平成 24 年 1 月 11 日

株式会社アイ・ディ・ケイ
営業部

HDMI ツイストペアケーブル延長器仕様変更のお知らせ

(図1) 著作権保護 (HDCP) が掛かった DVI モード信号を伝送する際の対策方法

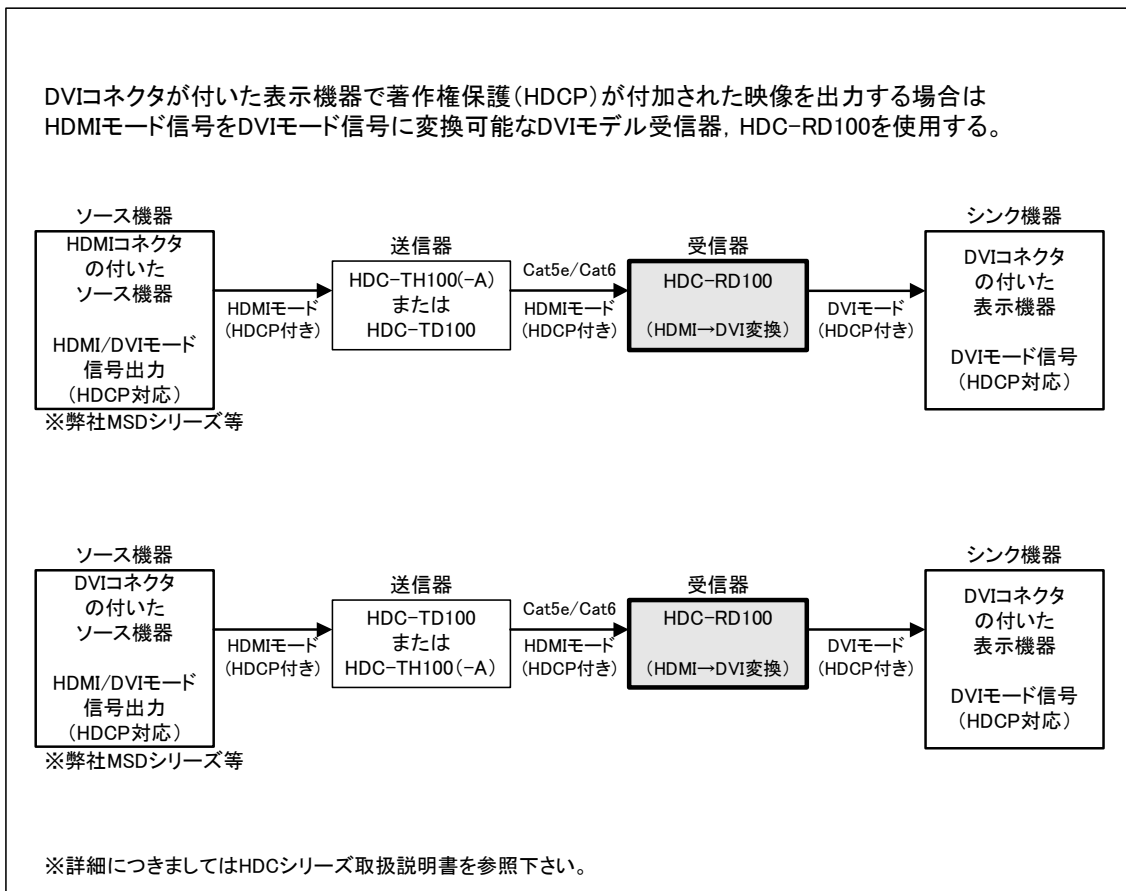
変更前： HDCP 対応（パススルー）

変更後： HDCP 対応（パススルー） ※HDCP 付き DVI モード信号は非対応

著作権保護（HDCP）が掛かった DVI モード信号に対応できない特定のケースが確認された。

受信器に DVI モデル，HDC-RD100 を設置する。（図 1 参照）
